**AVIS RELATIF À LA PROTECTION
CONTRE LES EVENTUELS EFFETS NOCIFS ET NUISANCES
PROVOQUÉS PAR LES RAYONNEMENTS NON IONISANTS
GÉNÉRÉS PAR DES ANTENNES ÉMETTRICES STATIONNAIRES**

Commune : CHARLEROI - Exploitant : ORANGE

Référence exploitant : 410C1_1 / 30314C1_1 / 40314C1_1 / 50314C1_1

Rapport n° 2800 / 2023

Figure 1 : Vue en plan des lieux de séjour et des points de contrôle

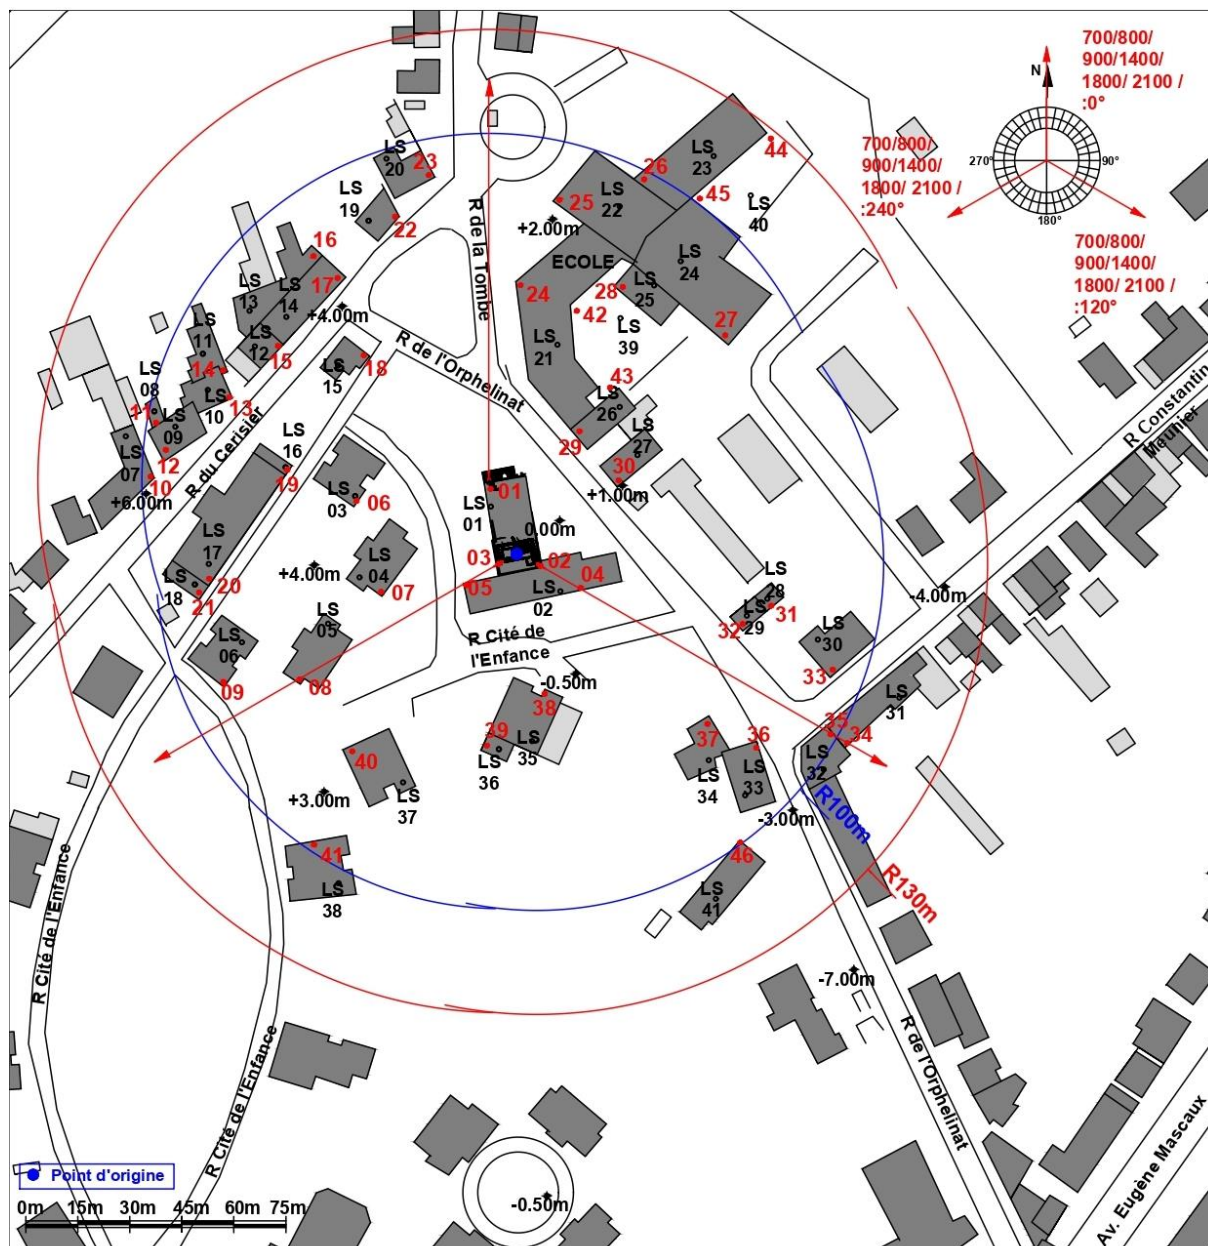
Les fréquences d'émission, la puissance rayonnée par chacune des antennes et leur gain permettent de déterminer le rayon de la zone à analyser. Tout dépassement de la limite par installation est exclu en dehors de cette zone. Le tableau 2 reprend les 35 LS² pour lesquels l'indice d'exposition est le plus élevé. Les différentes colonnes indiquent :

- le numéro du point de contrôle repris sur un des plans de la figure 1;
- le numéro du LS dans lequel se trouve le point de contrôle de la 1^{ère} colonne ;
- l'atténuation d'obstacle prise en compte pour le calcul de l'indice d'exposition dans le LS ;
- le résultat du calcul de l'indice d'exposition.

En ce qui concerne les antennes de l'installation mentionnées dans le tableau 1, la distance maximale à laquelle la limite pourrait être atteinte, à l'extérieur, est égale à 92,9 m. S'il n'y a pas de LS à une distance inférieure, les antennes respectent forcément la limite d'immission.

Dans le cas des LS situés à l'intérieur des bâtiments, une atténuation d'obstacle est prise en compte et il en résulte que la distance maximale à laquelle la limite pourrait être atteinte se réduit à 65,8 m.

Les résultats de l'évaluation décrite au paragraphe 4 indiquent que les antennes émettrices stationnaires de l'installation faisant l'objet du présent avis ne produisent pas, dans un lieu de séjour, un rayonnement électromagnétique maximum supérieur aux limites fixées à l'article 4 du décret.

Figure 2 : Vue en plan des installations d'antennes dans un rayon de 300 mètres autour de l'installation faisant l'objet de la demande d'avis

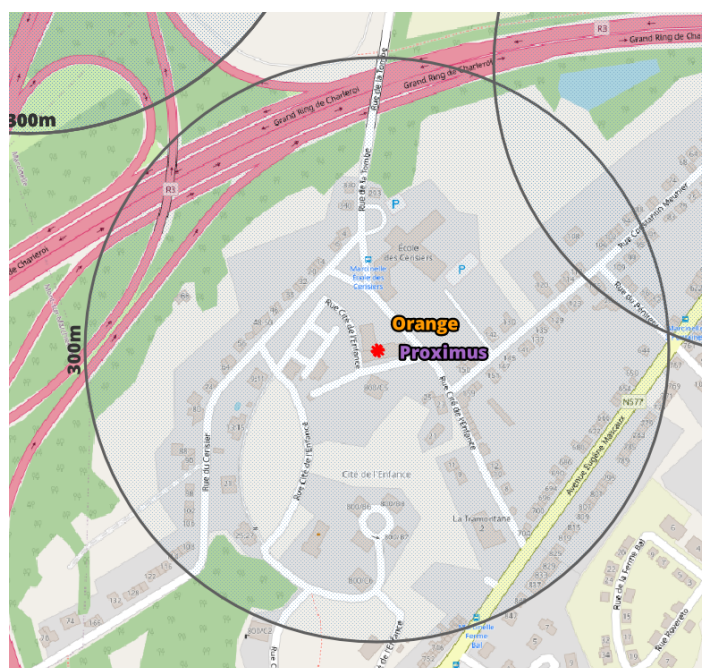
Le plan en projection verticale de la figure 2 indique la localisation des antennes actives éventuelles visées par le décret et situées dans un rayon de 300 mètres autour de l'installation référencée dans le paragraphe 2. Les données de localisation de ces antennes et les avis correspondant sont accessibles via le cadastre en ligne des antennes émettrices stationnaires⁶.

Compte tenu du nombre d'installations localisées dans la figure 2, il apparaît que l'intensité du rayonnement électromagnétique généré, dans les lieux de séjour situés à proximité de l'installation référencée dans le paragraphe 2, par l'ensemble des antennes émettrices stationnaires de l'ensemble des exploitants du même site d'antennes émettrices stationnaires respecte la limite fixée à l'article 4, § 2 du décret.
